BOLETÍN AMBIENTAL – AUTOS VERTIMIENTOS CRQ JUNIO DE 2022

SUBDIRECCIÓN DE REGULACIÓN Y CONTROL AMBIENTAL
AUTO DE TRAMITE PERMISO DE VERTIMIENTO
SRCA-ATV-697-13-06-2022
ARMENIA, QUINDIO, TRECE (13) DE JUNIO DEL AÑO DOS MIL VEINTIDOS (2022)

Imagen 1. Sistema de Tratamiento de Aguas Residuales Domésticas

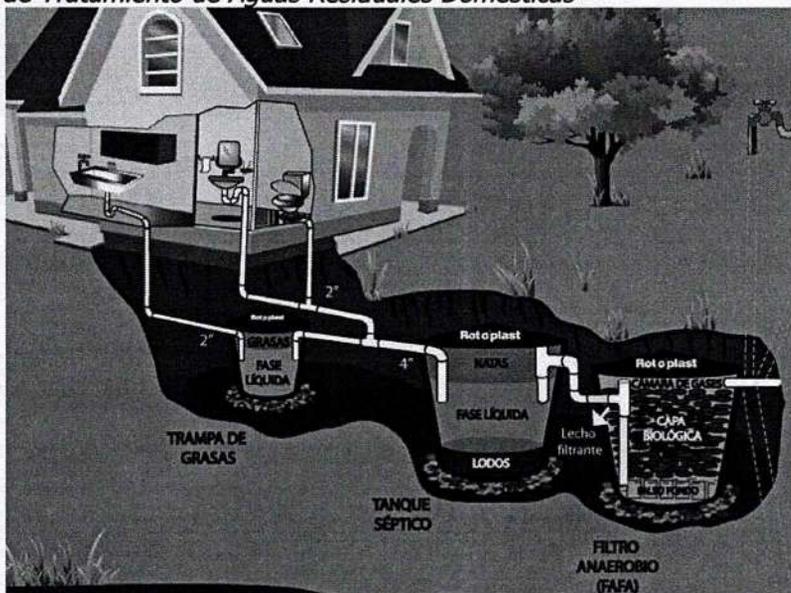
Tanque séptico y Filtro Anaerobio de Flujo Ascendente FAFA: en memoria de cálculo y en planos se muestra 1 tanque séptico de 1000 litros y FAFA de 1000 litros, instalados en prefabricado, según el fabricante estos sistemas sépticos tienen capacidad para 4 contribuyentes permanentes.

Disposición final del efluente: Como disposición final de las aguas residuales domésticas tratadas se opta por un pozo de absorción, el cual se diseñó de acuerdo a las condiciones y resultados obtenidos en el ensayo de percolación. La tasa de percolación obtenida a partir de los ensayos realizados en el sitio es de 6.93 min/pulgada, de absorción media, para un tipo de suelo limo arcilloso café oscuro. Se utiliza método de diseño "Metodología de la EEPPMM" obteniendo un área de absorción requerida de 7 m², un coeficiente de absorción K1 de 1.75 m²/persona, por tanto, se diseñó un pozo de absorción de diámetro de 1.5m y profundidad 1.6m.

Imagen 1. Diagrama del sistema de tratamiento de aguas residuales domésticas

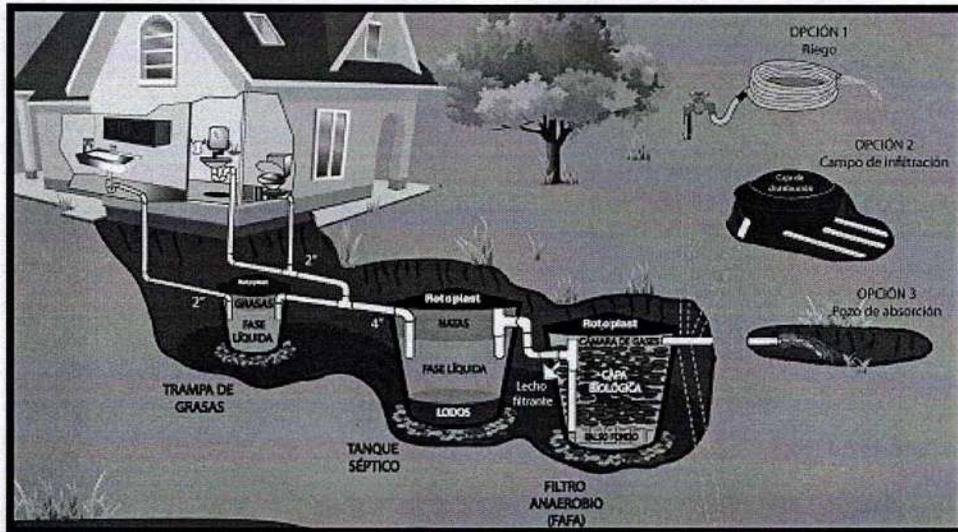
- La Trampa de Grasas propuesta en memorias técnicas de diseño y planos de detalle (mampostería) no coincide con la encontrada en la visita técnica con acta No. 55366 del 31 de marzo de 2022 (prefabricada).
- La disposición final propuesta en memorias técnicas de diseño y planos de detalle (Campo de Infiltración) no coincide con la encontrada en la visita técnica con acta No. 55366 del 31 de marzo de 2022 (Pozo de Absorción).
- El sistema de tratamiento debe corresponder al diseño propuesto y cumplir con las indicaciones técnicas correspondientes. En cualquier caso, el vertimiento de las aguas residuales no se debe realizar sin el tratamiento de estas antes de la disposición final.
- No es posible otorgar viabilidad técnica a la propuesta del sistema de tratamiento plantada como solución de saneamiento de las aguas residuales domésticas generadas en el predio

Imagen 4. Distancia del punto de descarga al nacimiento adyacente más cercano
Fuente: SIG Quindío

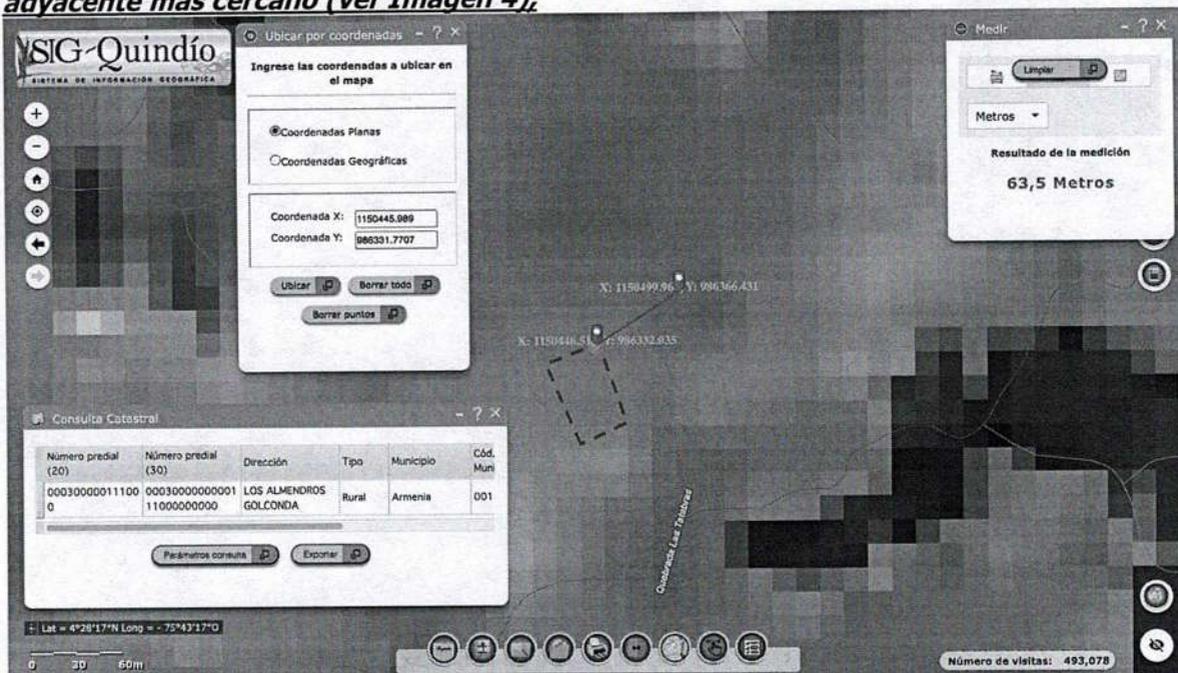
que **el punto de descarga se encuentra localizado a menos de cien metros del nacimiento adyacente más cercano (ver Imagen 4).**
